不良・不具合箇所報告及び今後の対策

資料 No. 1	設備名	取水設備	事業所名	佐藤鉄工株式会社	作成日	令和7年12月	第1回報告
			作成者	小檜山 祐紀	第1回作成日	令和7年12月	
不良箇所	取水ゲート（扉体）			現在までの経過及び処理			
不良状況及び故障時の想定				平成21年度に塗替塗装実施（約16年経過）。			
主ローラの全般に発錆が認められます。 腐食に至ると主ローラにがたつきが生じ、ゲートの運用に支障をきたします。							
写真 左上：3段目（右） 右上：4段目（左） 左下：4段目（右） 右下：5段目（右） ※発錆の著しい箇所を抜粋							
   				処 理 ・ 対 策 内 容			
				経過観察を行い、補修を行うことを推奨します。

## 三瓶ダム 制水ゲートにおいて 自己保持回路により操作不能になる件について

「 三瓶ダム 制水ゲート 」

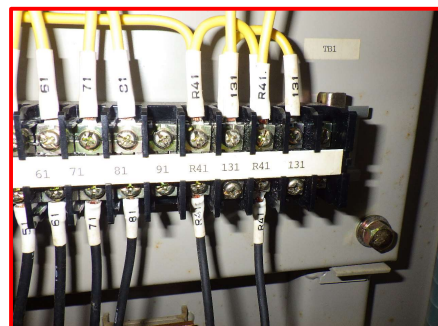
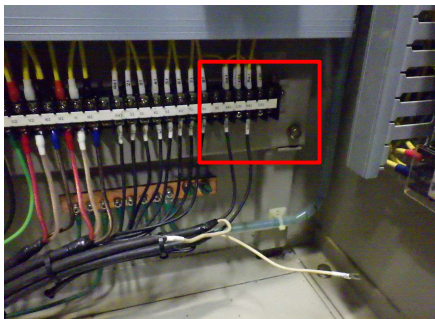
前年度の点検時、制水ゲートにおいてロープ緩みが発生した際に、機側操作盤内のキープリレーが働くことで操作を受け付けず操作不能状態となる事象が発生。

- ① 制水ゲートの機側操作盤において、ロープ緩みを感知するゲートロボと接続されている配線（131番）を端子台から外します。

キープリレー

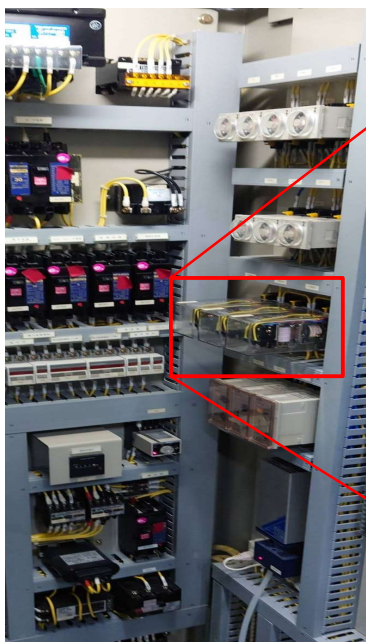
- ② 機側操作盤の中段にある「キープリレー」を取外し、衝撃を与えます。

キープリレーはマグネットでON/OFFを感知しており、通電を解除した状態で小さな衝撃を与えることで、エラー状態をOFFにすることができます。

- ③ ゲートを開操作し、ロープ緩みが働くなるまで扉体を上昇させます。  
手順①にて取り外した配線を端子台に結線し、復帰します。
